APPROFONDIMENTO CANALI CANDIANO E BAIONA,
ADEGUAMENTO BANCHINE OPERATIVE ESISTENTI,
NUOVO TERMINAL IN PENISOLA TRATTAROLI E
RIUTILIZZO MATERIALE ESTRATTO IN ATTUAZIONE
AL P.R.P VIGENTE 2007 - I FASE - PORTO DI RAVENNA

PROGETTO ESECUTIVO

oggetto CASSE DI COLMATA
ELABORATI GENERALI
RELAZIONE SULLE CRITICITA' - CASSA DI COLMATA TRATTAROLI

codice
1114-E-CAT-TRL-RG-02-0

Figura 3 – Area Trattaroli – Aree Cantiere

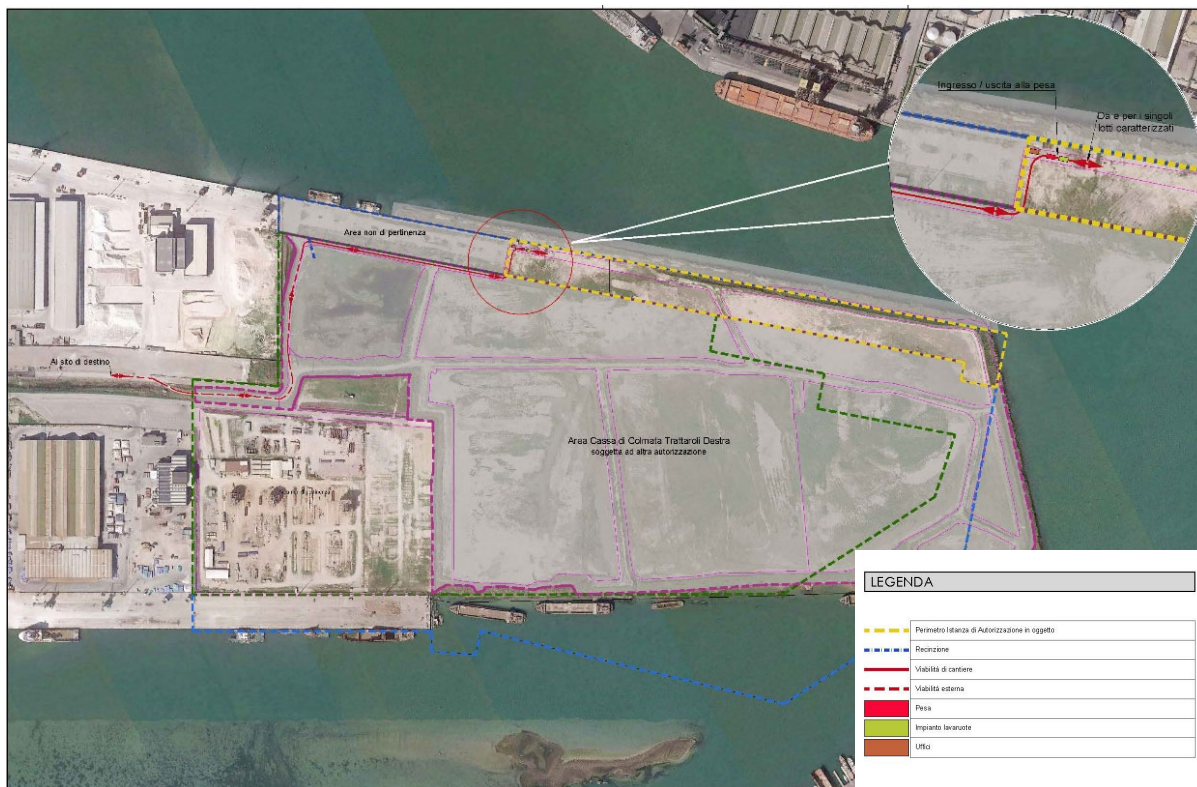
Le dimensioni dell'area di cantiere risultano compatibili con le attività di scavo e movimentazione dei materiali provenienti dallo svuotamento della cassa Trattaroli.

Si segnala che il progetto definitivo non prevede oneri e adempimenti della sicurezza connessi all'emergenza epidemiologica da Covid 19. Come noto, per dare riscontro ai maggiori oneri e costi per la sicurezza derivanti dall'applicazione delle misure di sicurezza anti COVID-19 nei cantieri delle opere pubbliche, la Regione Emilia-Romagna ha effettuato un aggiornamento degli Elenchi Prezzi creando dove non disponibili nuovi prezzi specifici per la sicurezza Covid-19, in conformità alle prescrizioni del D.Lgs. n. 81/2008. I suddetti oneri dovranno essere stimati in fase di Progettazione Esecutiva e concordati con CSE

Figura 4 – Area Trattaroli – Sezioni tipo (PD)

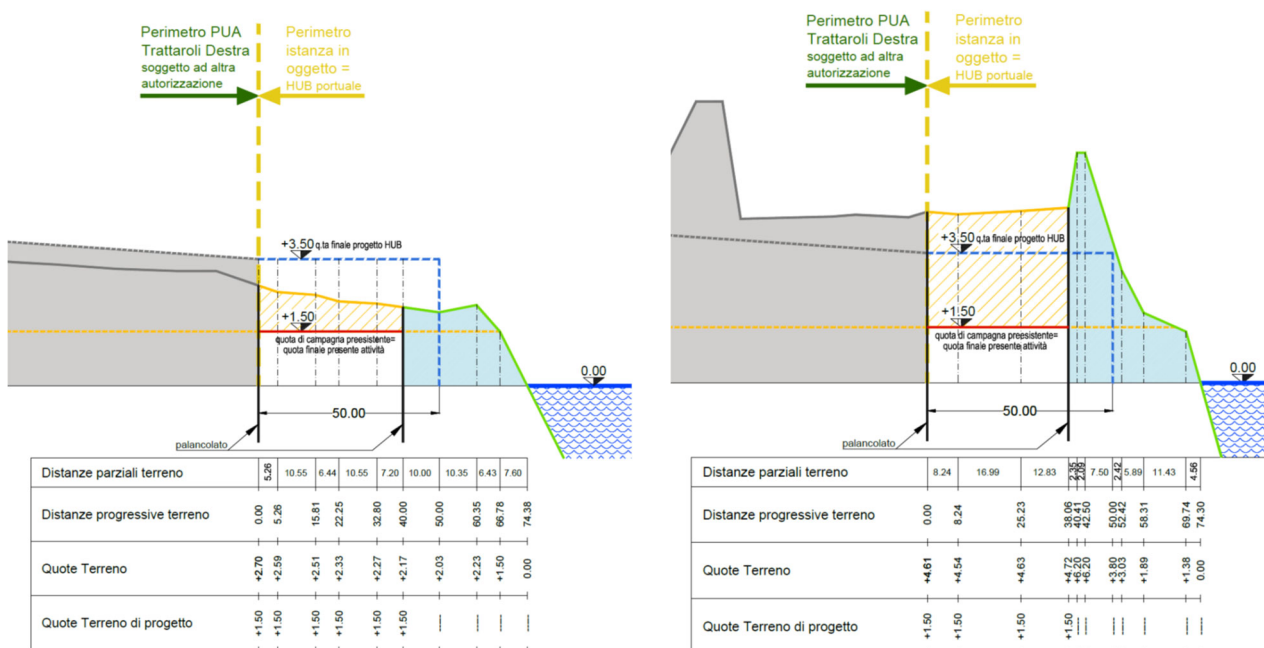
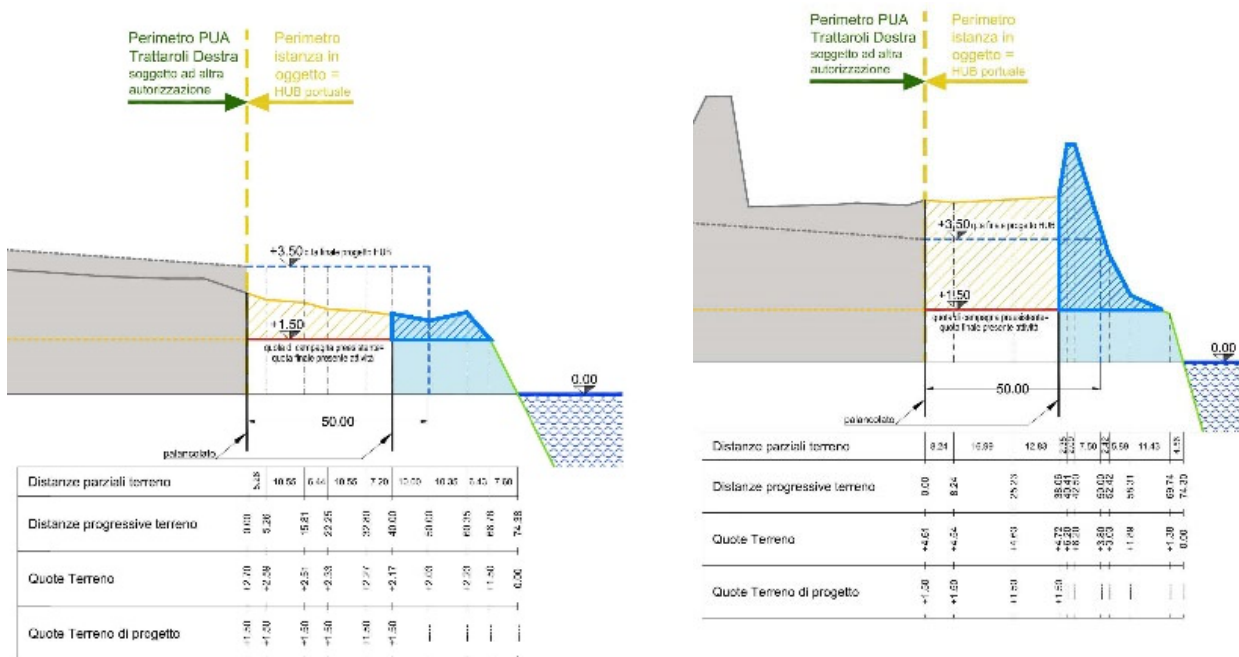
I limiti di intervento per lo svuotamento della cassa Trattaroli, oggetto dell'appalto, sono indicati in figura 4, nello specifico si tratta dell'area gialla compresa tra le due palancole poste a 38 metri, area dentro la quale verrà realizzata la nuova banchina prevista nel progetto definitivo. Nelle parti esterne alle due palancole, area grigia a sinistra e area azzurra a destra di figura 4, sono previste analoghe operazioni di rimozione del materiale ad opera di soggetti diversi dal CG.

L'area azzurra a destra in figura 4 è in gestione ad ADSP e, a seguito di un incontro fra AdSP e GC, è emerso che il materiale da movimentare è pari a circa 30-35'000 mc e questo non è classificato come rifiuto, ma rientra tra le attività di cui alla procedura della legge 120/2017 da affidare a terzi. Nella figura 5 successiva è indicata la superficie con un tratteggio blu.

Ad oggi non sono definite le tempistiche e modalità di movimentazione del materiale né tanto meno l'esecutore che eseguirà le operazioni. Le attività creano una forte interferenza sulle lavorazioni di svuotamento della cassa Trattaroli e di conseguenza sulla realizzazione della nuova banchina del Terminal Container, non prevista nel PD, sia in termini di modalità esecutive che di tempi.

L'area grigia indicata in figura 4 e 5 invece è in capo a SAPIR spa, che gestirà lo svuotamento con una AU propria e indipendente da quello in carico a CG.

- **Lato mare:** interferenza fra le attività di svuotamento cassa e realizzazione del Nuovo Terminal Container e le lavorazioni di eliminazione dell'argine da parte di AdSP, di cui non sono note tempistiche e modalità di esecuzione ed eventuale affidamento;

- **Lato terra:** possibile interferenza con i lavori di svuotamento della cassa Trattaroli da parte di SAPIR che potrebbe avere impatti sulle attività di svuotamento cassa del GC (Hub Portuale), soprattutto se non c'è contestualità e contemporaneità delle 2 lavorazioni. Nel progetto definitivo è previsto che il palancoleto sia spostato progressivamente, man mano che si esegue lo scavo, in realtà per evitare l'interferenza qualora le attività in capo al CG ed alla SAPIR spa non procedano in modo coordinato, si dovrà prevedere l'infissione del palancoleto per tutto il fronte dello scavo lungo 650 m (e non solo per 150 m come previsto da PD – rif.to elaborato n. 1114.ECO.D Computo_Rev.3).

Sarà necessario il coordinamento da parte di AdSP delle attività e diversi attori coinvolti nelle lavorazioni sopra citate.

La definizione delle metodologie, tempistiche ed eventuale costi aggiuntivi delle attività da svolgere dal GC potranno essere definite solo a seguito della Progettazione Esecutiva e quando tutte le condizioni al contorno saranno ben delineate.
